Anexo I - Comprovação de fatos supervenientes

Documentação dos fatos supervenientes ou não previstos em projeto para o primeiro termo aditivo de preço e prazo.

O relatório documenta os fatos supervenientes e alterações de projeto discriminados na nota técnica 38/2026 DIFISC.

Figura 7 - Identificação da posição da junta de movimentação não identificada em projeto, segundo pavimento (fonte: adaptado do projeto estrutural - acervo da UFCSPA)

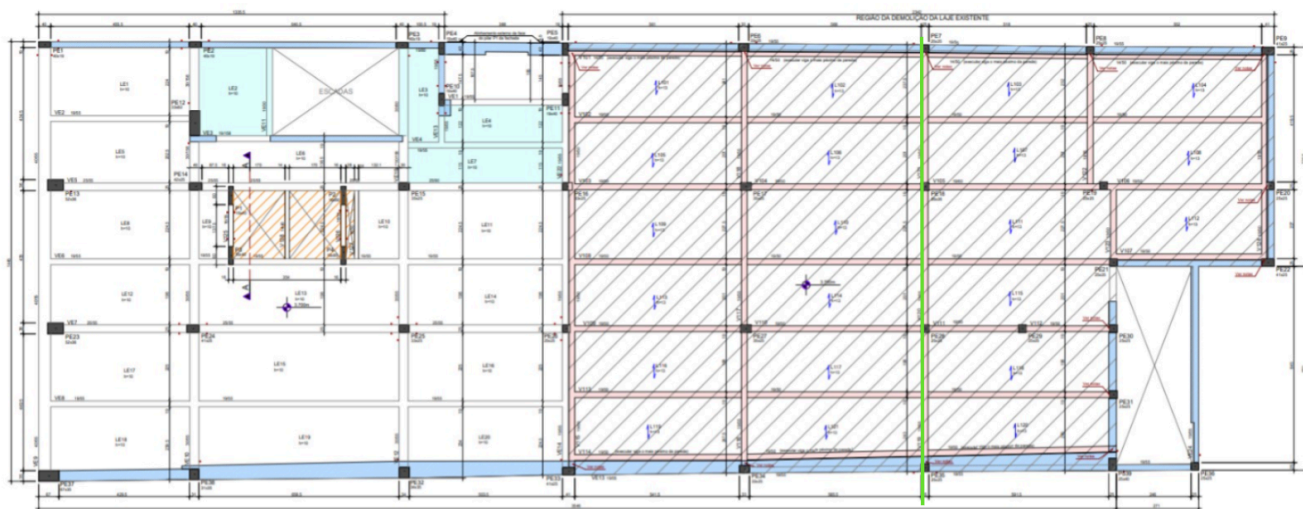
Foi identificada uma junta de dilatação, nos pavimentos térreo e segundo, não previsto nos projetos estrutural e arquitetônico. A Figura 6 mostra esta junta, existente entre duas estruturas diferentes do prédio.

A Figura 7 mostra a identificação, em verde, do local desta junta em projeto. Para resolver, serão espelhadas as vigas V119, V120 e V121.

Figura 10 - Layout com indicação das paredes a serem executadas com placas duplas de gesso, pavimento térreo (fonte: adaptado do projeto arquitetônico - acervo da UFCSPA)

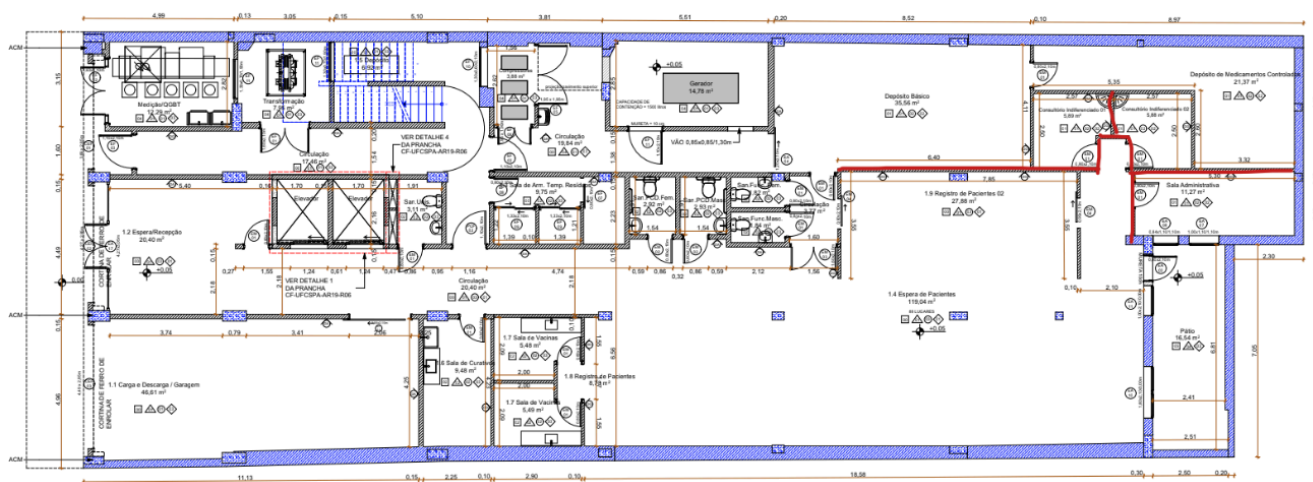
Para melhoria do isolamento térmico e acústico, foram duplicadas as paredes, conforme destacado nas Figuras 10, 11, 12 e 13, em vermelho. Estas paredes devem ser executada com duas placas de gesso. Todas as paredes de gesso devem receber isolamento com lã de vidro ou similar.

Figura 13 - Layout com indicação das paredes a serem executadas com placas duplas de gesso, quarto pavimento (fonte: adaptado do projeto arquitetônico - acervo da UFCSPA)

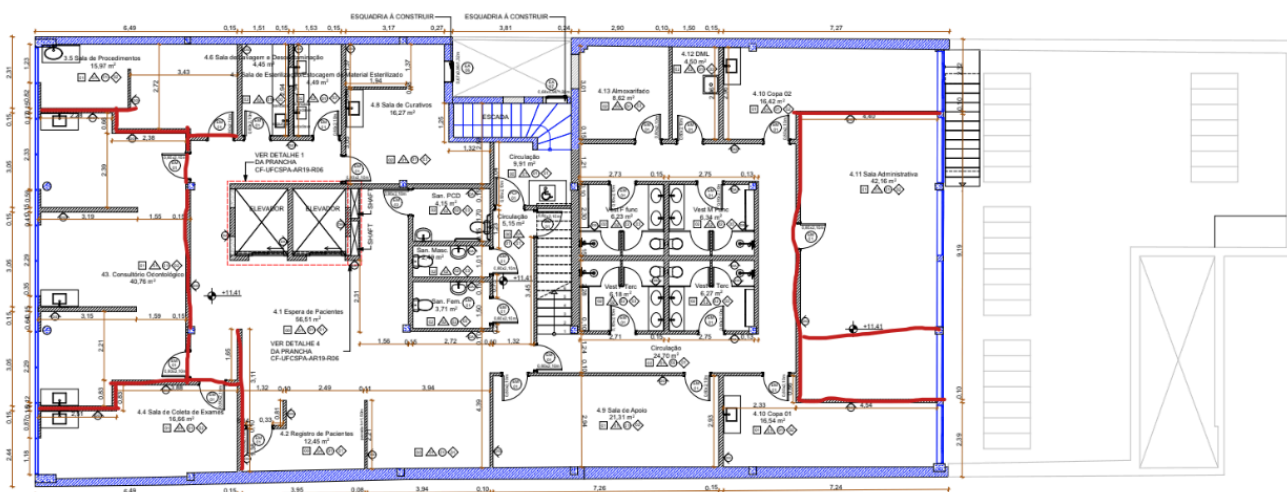
A Figura 13 também indica a inclusão de uma nova parede para que haja uma sala de reuniões na sala administrativa do quarto pavimento.
